Risposte ai quesiti del 30/01/2017

OGGETTO: APPALTO PER LAVORI DI RIPARAZIONE E MIGLIORAMENTO STRUTTURALE POST SISMA DELLA "CHIESA DI SAN CRISTOFORO ALLA CERTOSA - FERRARA" – N. ORDINE R.E.R. 2756 (CIG 6927919B9B)

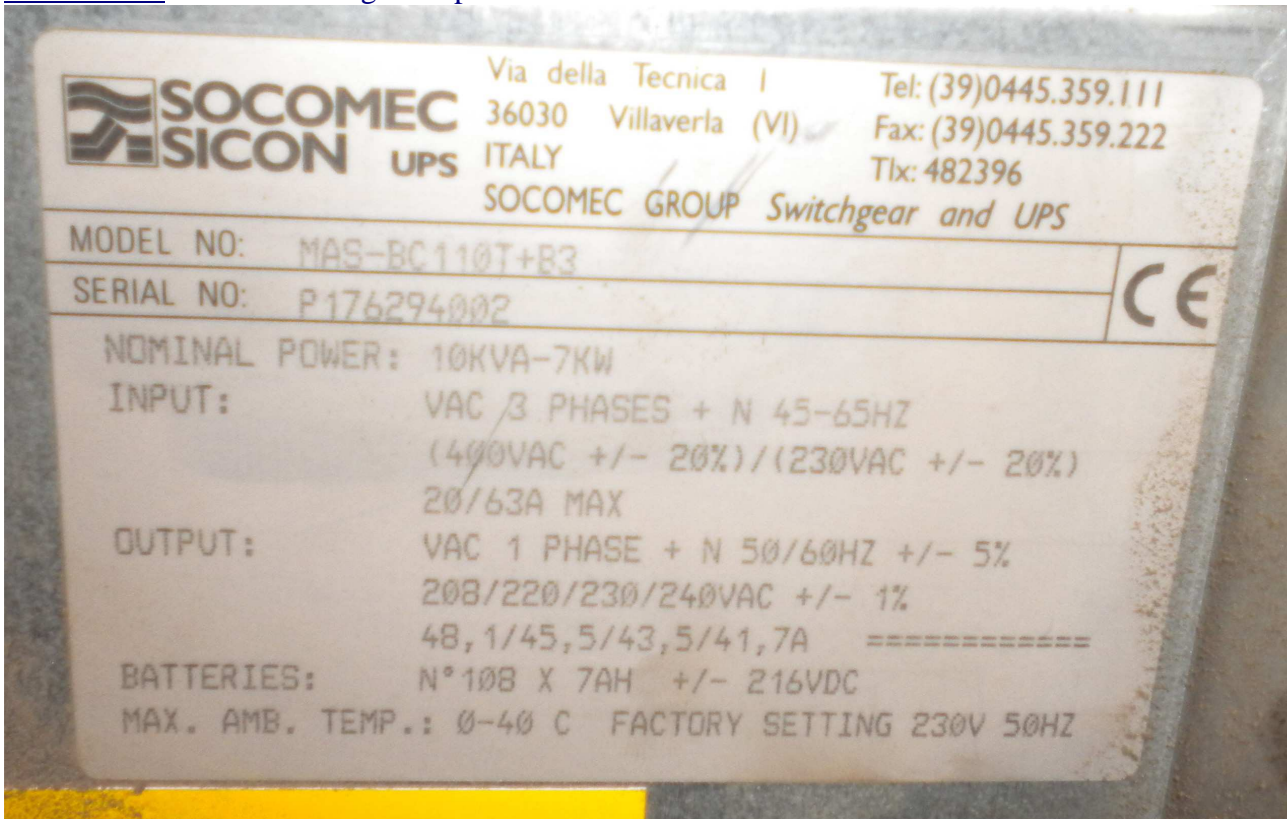
QUESITO N°1: siamo a richiedere informazioni riguardo l'UPS installato attualmente: dimensioni, potenza (VA), durabilità, tipologia, ecc

RISPOSTA: dalla foto di seguito riportata si evincono i dati richiesti
